BILAG 11

Kommentarer til Sankt Annæ-projektet

Indre By Lokaludvalg har modtaget følgende henvendelse fra borgere og erhvervsdrivende angående Sankt Annæ-projektet i forbindelse med den offentlige høring.

Forsøg udført i real målestok 1:1.- 11A på Afveje.

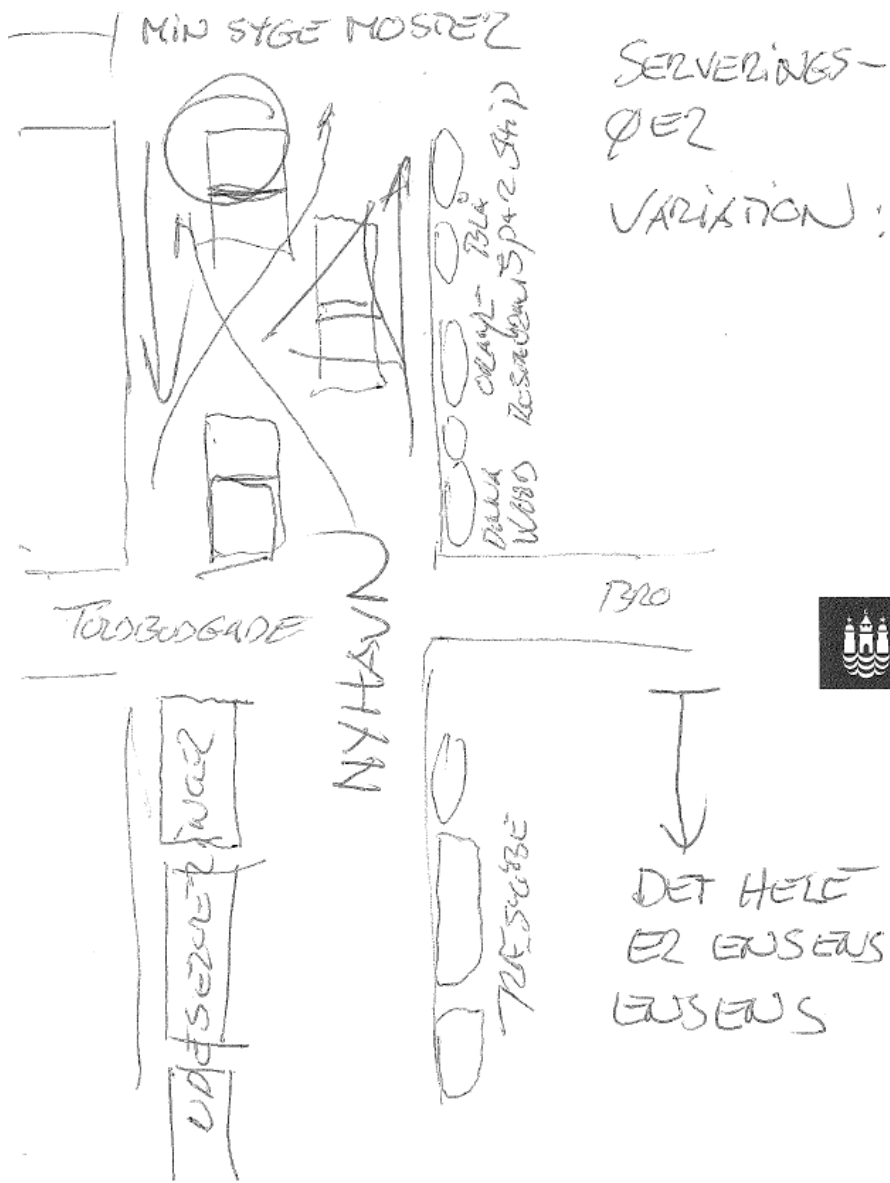
Retorisk spørgsmål--:Hvorfor dog MÅSE en CityBus/Shuttlebus 11A igennem dette menneskemylder ?Jeg ser kun et argument:"Tivoli-tog"

Jeg foreslår at man forsøgsvist kører linie 11A igennem Nyhavn fra Toldbodgade til Lille Strandstræde.Det er kun en lille smule længere. Det vil blive en mindeværdig oplevelse ikke kun for passagererne.
